東京電力株式会社柏崎刈羽原子力発電所
敷地及び敷地近傍の地質・地質構造に関する補足説明

平成20年9月11日

東京電力株式会社

ご指摘項目（1 / 3）

長嶺背斜東側にみられる伏在断層

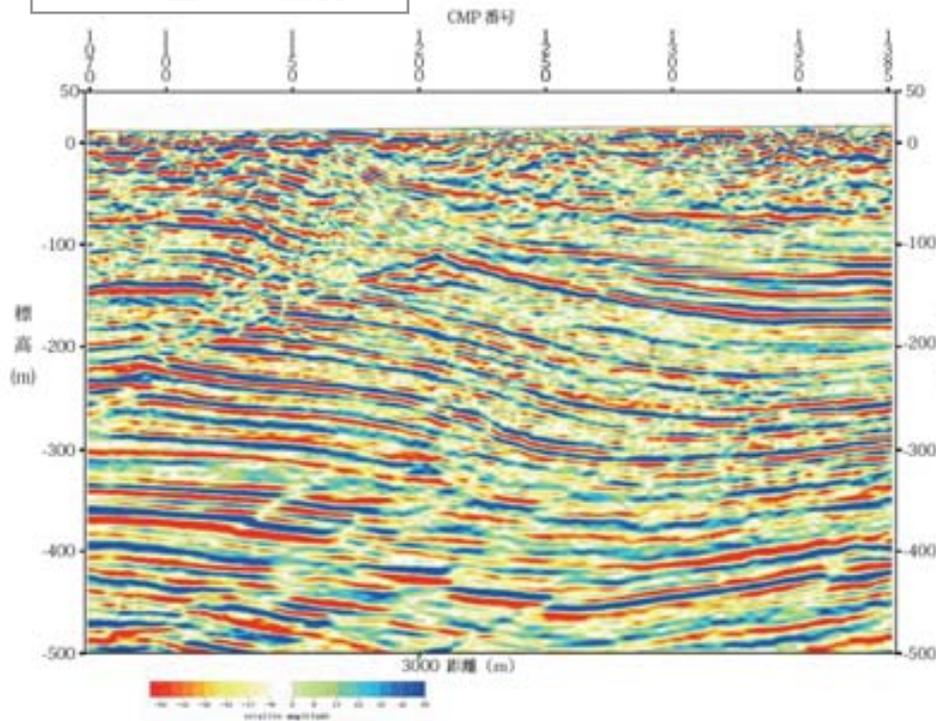
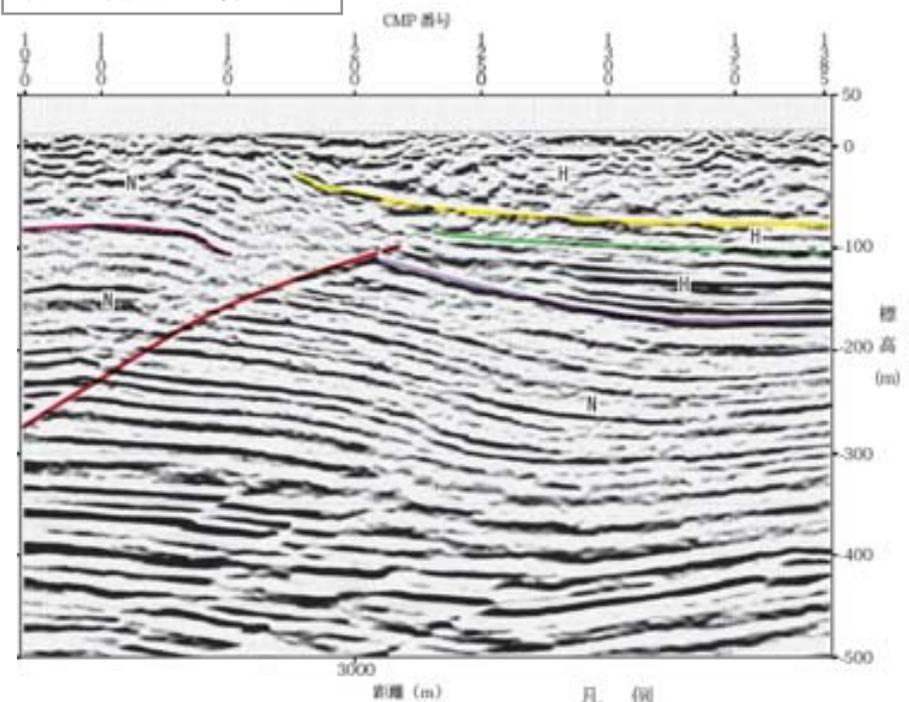
指摘分類	指摘日	指摘事項	コメントの趣旨
合同WG	8月12日 (現地調査)	安田層と番神砂層の時代対比については、最新の情報に基づいて、過去の対比からどのように変更されたのか経緯がわかるように再整理すること。その際、明確に断定できることと推定していることを区別しておくこと。	安田層上部と大湊砂層が指交関係であること、柏崎平野の堆積環境がバリアシステムであることを説明すること → 安田層、大湊砂層、番神砂層の説明（1章で説明）
合同WG	7月23日 (第14回)	長嶺背斜の東側に見られる逆断層の活動性の有無について検討すること。	真殿坂断層、長嶺背斜東翼の断層等の活動は、耐震設計上考慮すべき断層または西山層以下の地層の褶曲の活発な活動の継続を示唆する
	8月12日 (現地調査)	真殿坂断層の下部延長部は寺泊層上面付近のすべり面に収斂していくこと、長峰背斜東翼に見られる断層は西山層と椎谷層の境界付近に収斂して行くこと、中越沖地震時の小木の城背斜周辺の変形は低角のすべり面の存在を示唆することを踏まえ、これらの低角なすべり面による影響について検討すること。	真殿坂断層、長嶺背斜東翼の断層等の活動は、敷地近傍の断層及び褶曲構造の地震に伴う「おつきあい」的な動きを示唆する → 西山層以下の地層の褶曲（真殿坂断層、長嶺背斜東翼の断層含む）の活動性及び敷地近傍の地下構造を説明（2章で説明）
原発反対 地元三団体 申し入れ	1月11日	平野の安田層基底（基盤上限面）が海底音波探査結果より深い事実は平野の沈降を示す、評価を求める。	柏崎平野の安田層等の基底標高が、海底音波探査結果で得られた標高より低いことは、西山層以下の地層の褶曲の安田層堆積時以降の活動を示唆する → 西山層以下の地層の褶曲（真殿坂断層、長嶺背斜東翼の断層含む）の活動性及び敷地近傍の地下構造を説明（2章で説明）
	1月11日	柏崎平野の基底調査（ボーリング）を実施すること。	
	8月11日	中越沖地震前から平野の沖積層や洪積層の基底標高が沖合で実施した地下探査の結果で得られた標高より低いことを示し、平野内の調査を求めたが実施していない、柏崎平野の沖積層や洪積層の基底標高を把握して構造運動を評価することを求める。

- 西山層から灰爪層下部にみられる伏在断層は、灰爪層の下部に変位を与えているものの、上部まで変位を与えるものではない
- → 灰爪層堆積以降の活発な活動（活発な褶曲の成長）はみられない

北-1測線沿いの沖積層等の分布状況について

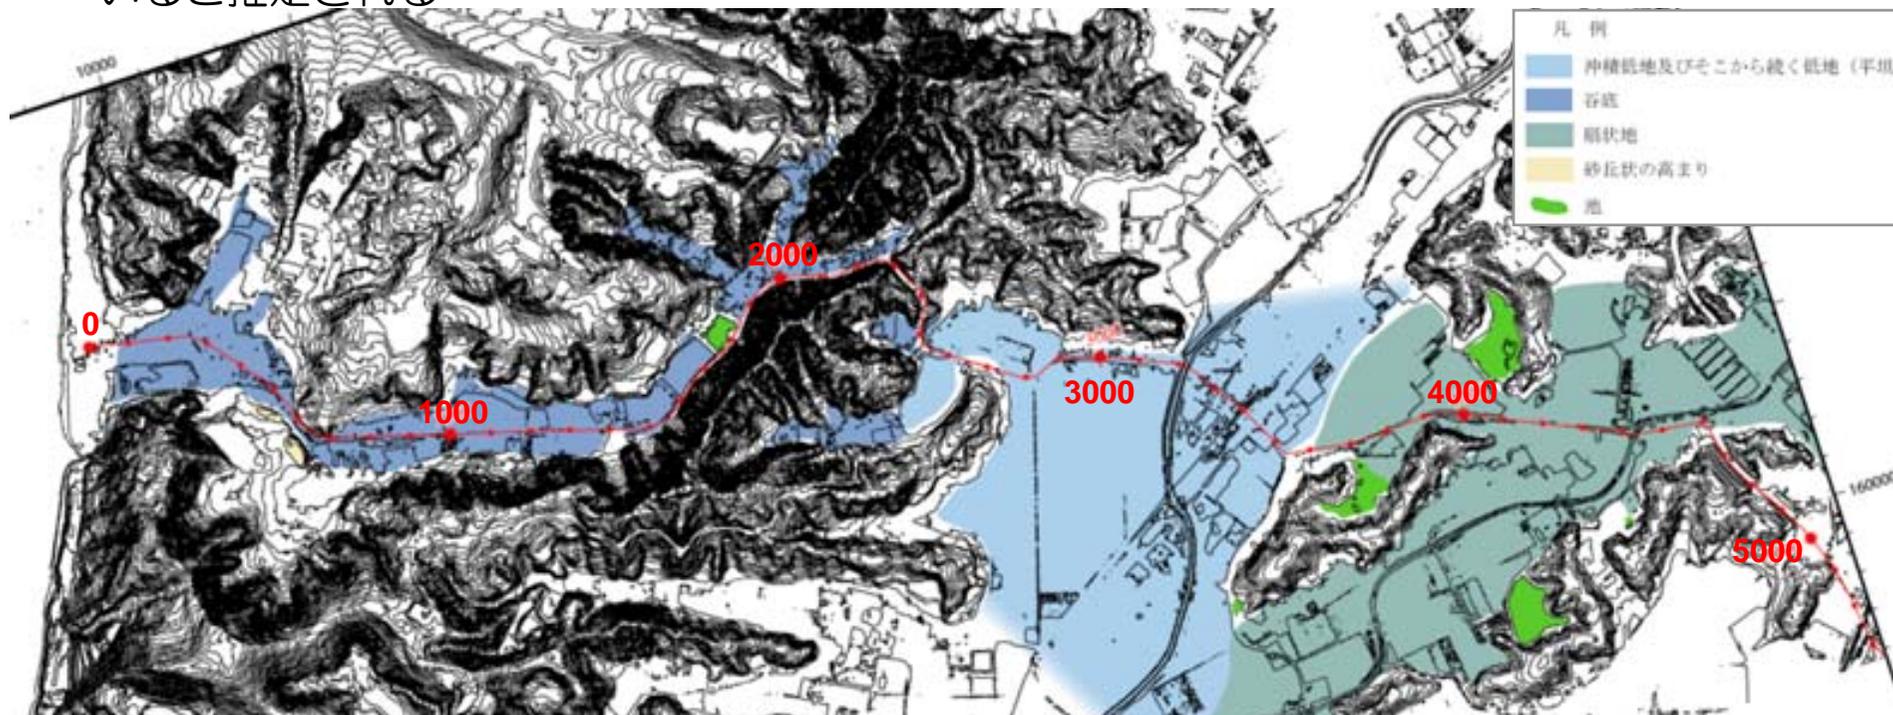
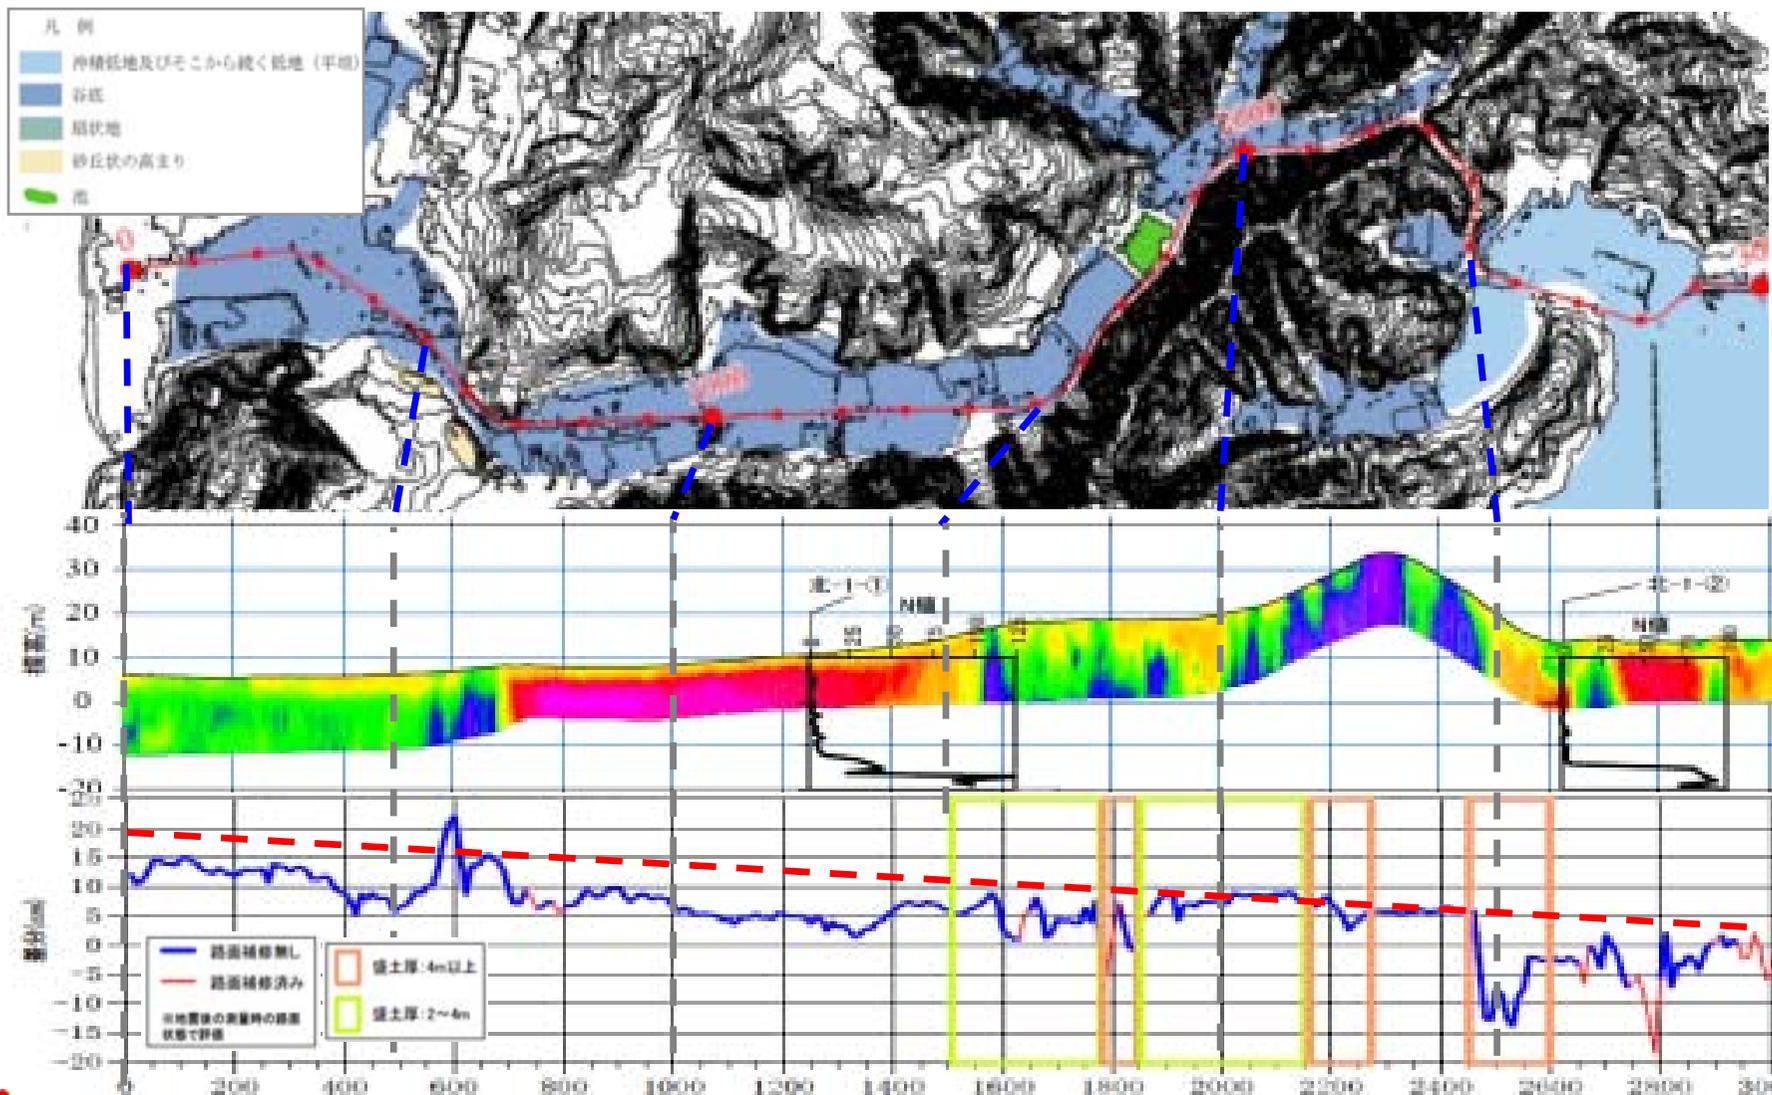
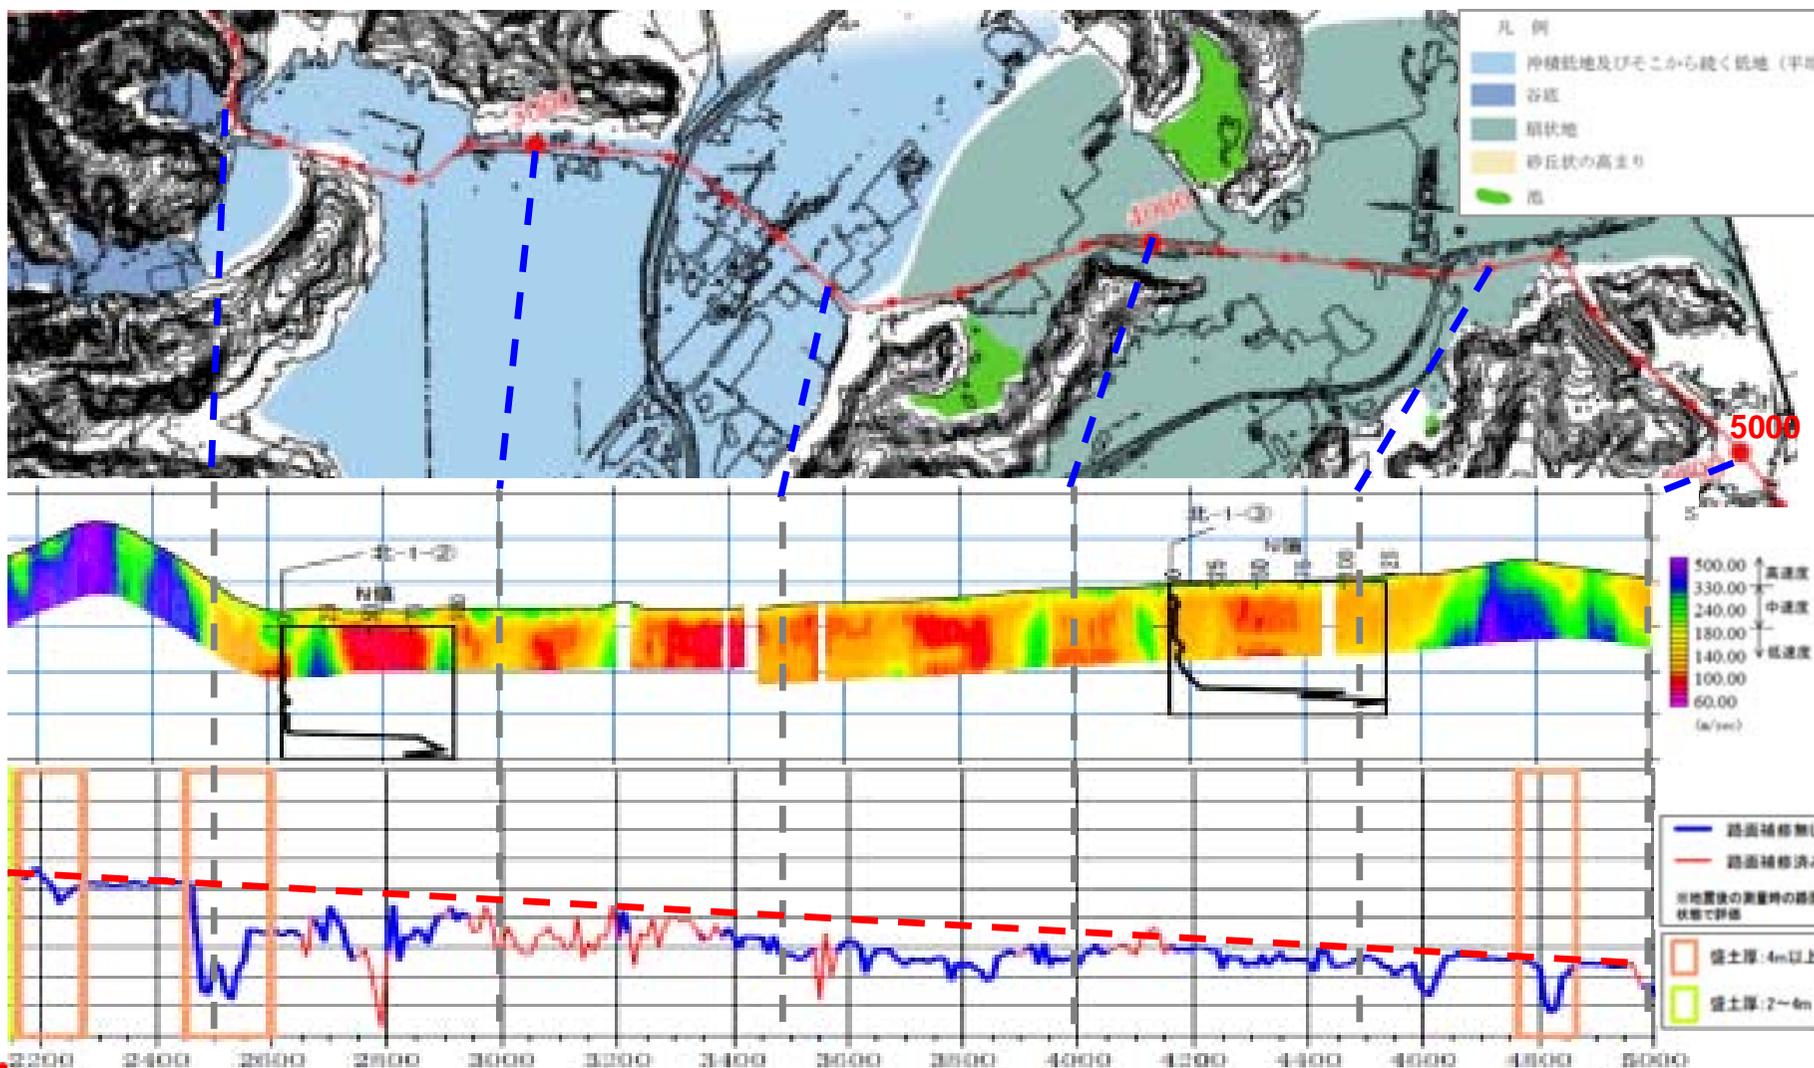
指摘分類	指摘日	指摘事項	コメントの趣旨
合同WG	8月26日 (第16回)	北-2測線において詳細な地形図・空中写真判読から沖積層等の分布を把握していたように、北-1測線についても同様の確認を行うこと。	北-1測線と北-2測線の沖積の分布状況は異なるため、北-1測線の沖積の分布状況を地形を踏まえて整理し、水準測量における局所的な変動（沈下）との対応を確認すること → 北-1測線の沖積層分布状況を説明（3章で説明）
原発反対 地元三団体 申し入れ	8月22日	東電のN1測線沖積層基底標高（下流より上流が低い事実）は真殿坂断層の活動を示す。	北-1測線の真殿坂向斜付近の反射法地震探査結果において、上流側の沖積層基底が下流側よりも深い事は、真殿坂断層の沖積層堆積以降の活動を示唆する → 真殿坂断層の活動性は2章で説明 → 反射法地震探査結果に関する補足説明（3章で説明）
	8月4日	滝谷～滝谷新田間のS波調査結果の沖積層の基底が上流で深い事実は、沖積時代の真殿坂断層の動きを示している。	
合同WG	8月12日 (現地調査)	北-1測線では反射法地震探査の断面では沖積層基底を推定線で表示するなどトレースが不確かなので作図段階（反射断面の解釈）から再検討すること。必要があればボーリング等で再確認すること。	北-1測線の反射法地震探査結果における沖積層の基底は不確かなので、再検討すること → 反射法地震探査結果に関する補足説明（3章で説明）
原発反対 地元三団体 申し入れ	8月4日	真殿坂断層に近い勝山地区集会場周辺の農道が冠水する事実は、真殿坂断層の活動を示す。	滝谷（勝山地区集会場周辺）の農道は真殿坂向斜軸付近に位置しており、その農道が冠水した事は、地震により真殿坂断層が活動したことを示唆する → 真殿坂断層の活動性は2章で説明 → 滝谷農道付近の地形・地盤状況を説明（3章で説明）
	8月22日	中越沖地震後、勝山地区集会場周辺の農道が冠水し、排水路の水位が上昇した。	
合同WG	8月12日 (現地調査)	北-1測線及び滝谷農道の冠水地点については、地形分類等により軟弱な地盤の分布を把握し検討すること 地震後の冠水現象とはいえ、断層運動と直接関係した変位かどうか（漏水・不等沈下などの地盤状況の変化も考慮に入れて）検討すること。	滝谷付近の地形、地盤の状況を踏まえて、滝谷の農道の冠水現象を検討すること → 滝谷農道付近の地形・地盤状況を説明（3章で説明）

- 北-1測線の起点～2200m付近には谷底が認められ、2500m～4600m付近には、沖積低地、扇状地が認められる
- 該当範囲は、表面波探査記録においても低速度域となり、沖積層等の軟らかい層が堆積していると推定される

- 表面波探査において低速度域が分布する範囲（沖積層等の軟らかい層が厚く分布する範囲）では、水準測量において全体の傾向（赤破線）より沈下する傾向が認められる

北-1測線における沖積層分布状況：反射法地震探査

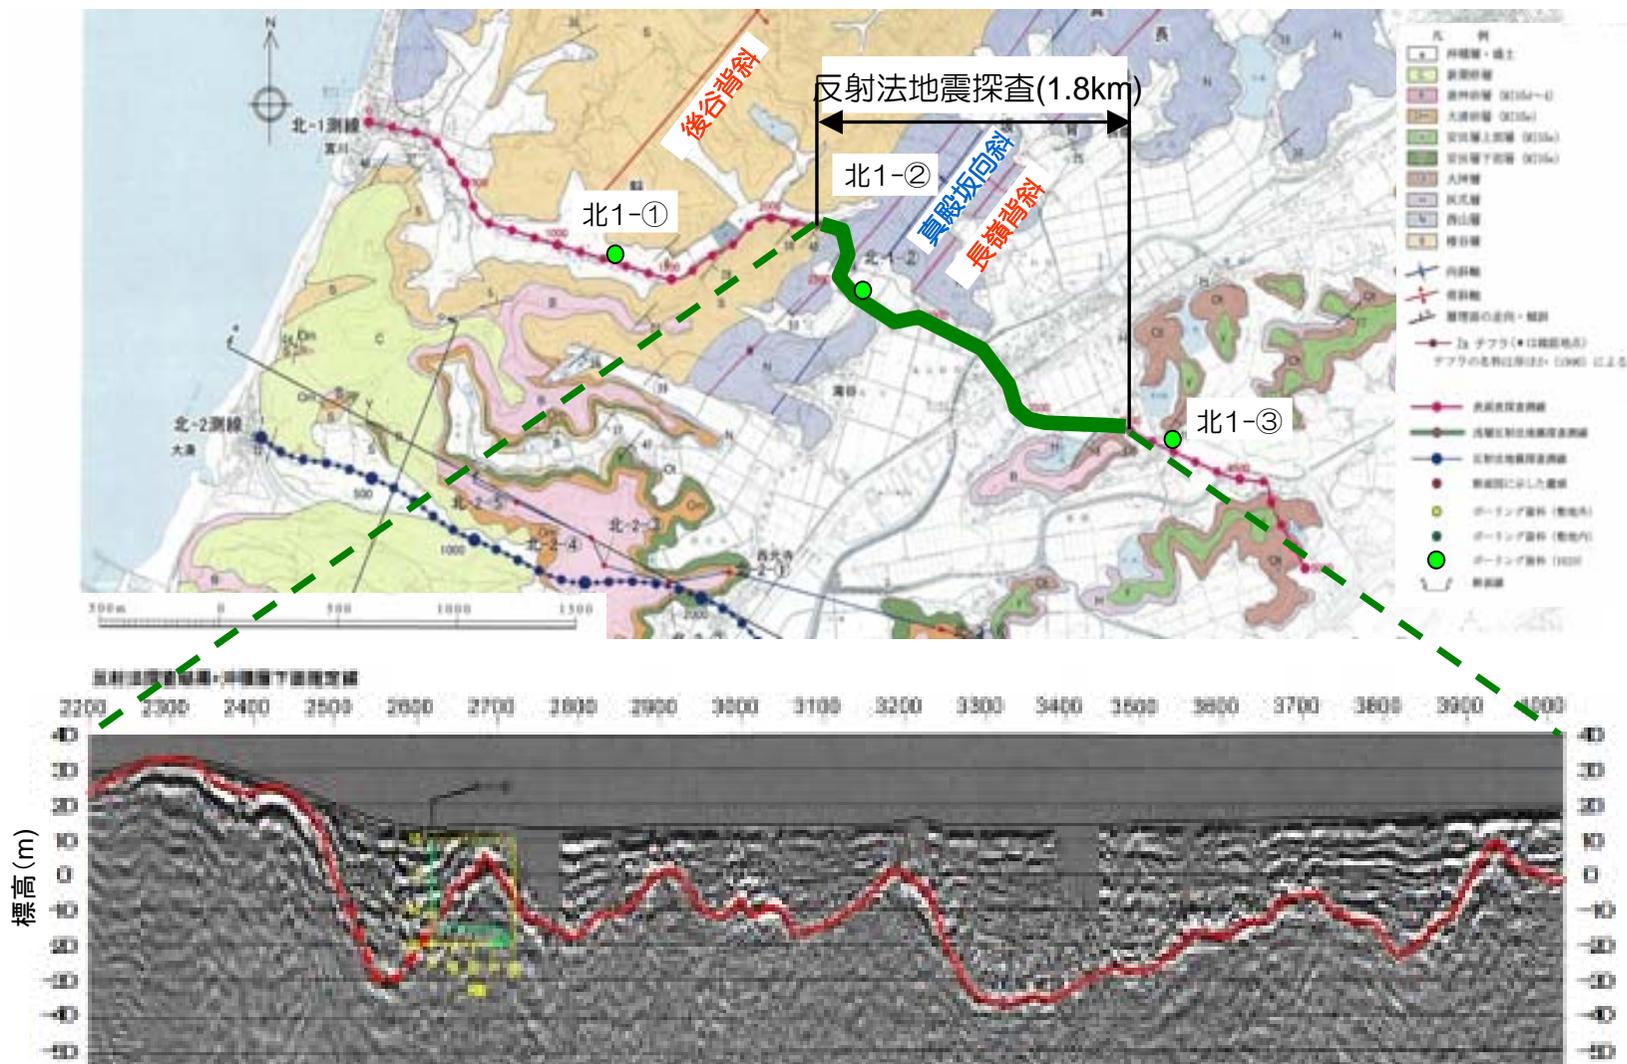
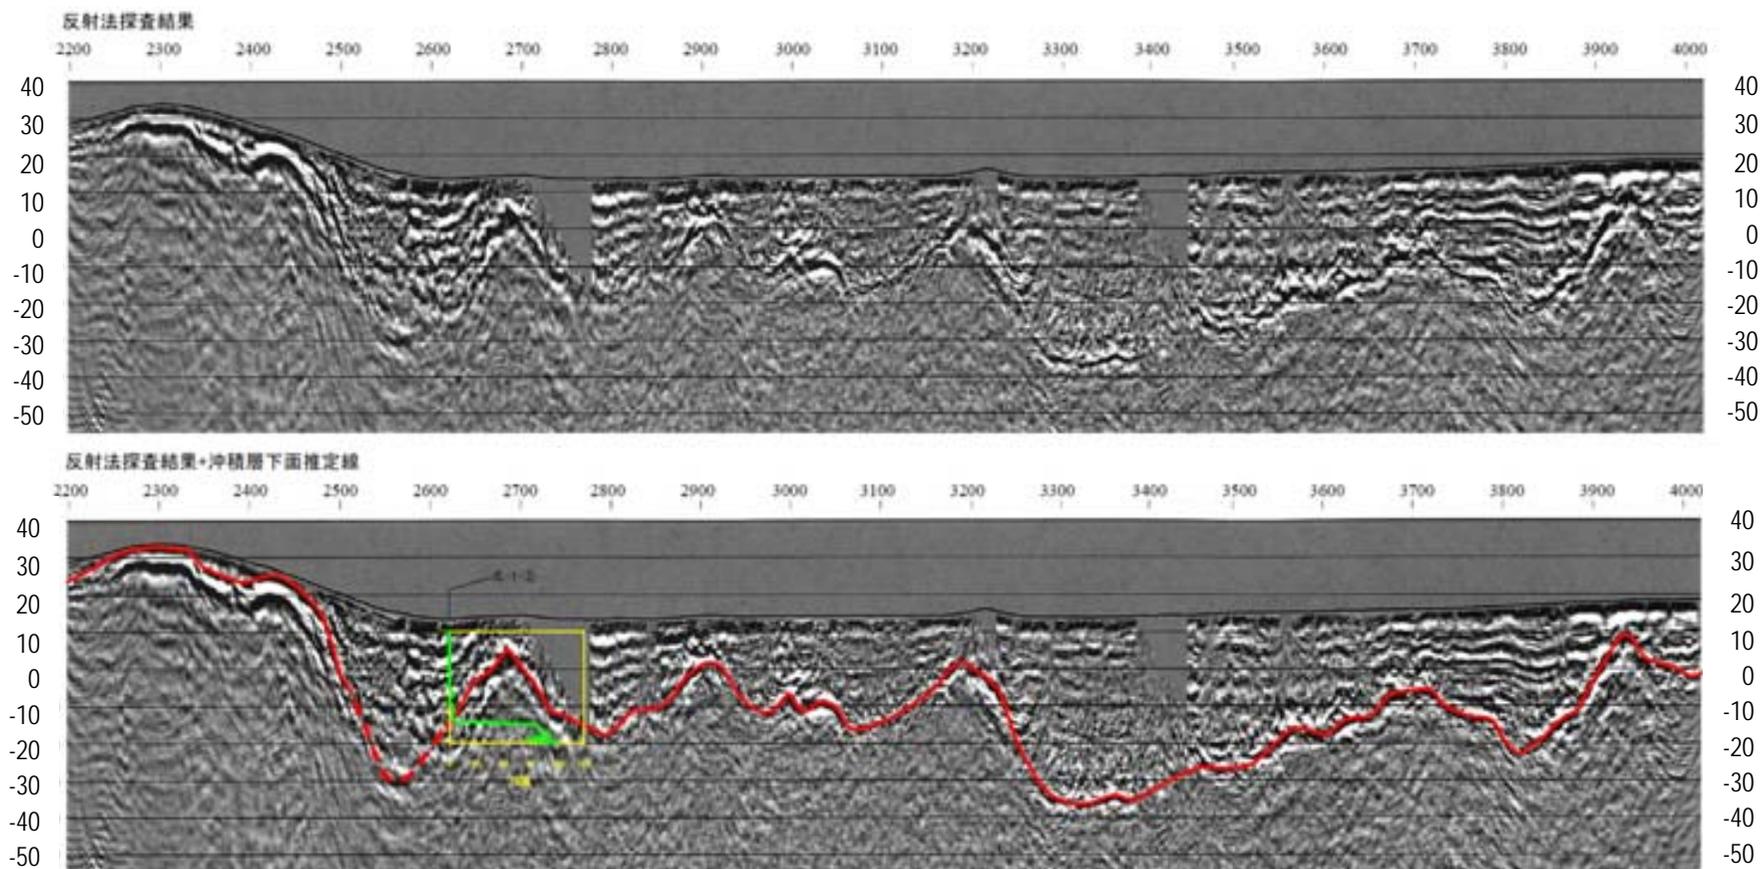
- 北-1測線における反射法地震探査結果により示される沖積層の分布について、「起点から2500~3000付近の谷の上流側（2550m付近）の沖積層の基底が、下流側（2800m付近）より深いことは、真殿坂断層の活動を示す」と指摘されている

- 柏崎平野においては、沖積層の下には、安田層等の洪積層が分布している
- 2500m～2600m付近の反射記録は明瞭でなく、起点から2550m付近の沖積層下面推定線（破線で示す範囲）は、沖積層よりも古い地層の下面を示している可能性がある

- 北-1測線付近の地形より推定される沖積層の分布と水準測量結果との対応を踏まえて、水準測量における局所的な変動（沈下）は、盛土や沖積層等の軟らかい層の沈下等の変形によるものと考えられる
- 柏崎平野においては、沖積層の下に安田層等の洪積層が分布しており、反射法地震探査において、2500m～2600m付近の反射記録は明瞭でなく、起点から2550m付近の沖積層下面推定線（破線で示す範囲）は、沖積層よりも古い地層の下面を示している可能性がある
- 刈羽村のボーリング調査では、滝谷の農道付近は、地下水位はGL±0.00mであり、地表付近には粘土混り腐植土が厚く分布し、その範囲のN値は0であり、「極軟」と記載されており、北-1測線の沖積層が分布する範囲で捉えられた沈下傾向と同様に、滝谷の農道付近の沖積地が、地震に伴い沈下した可能性がある
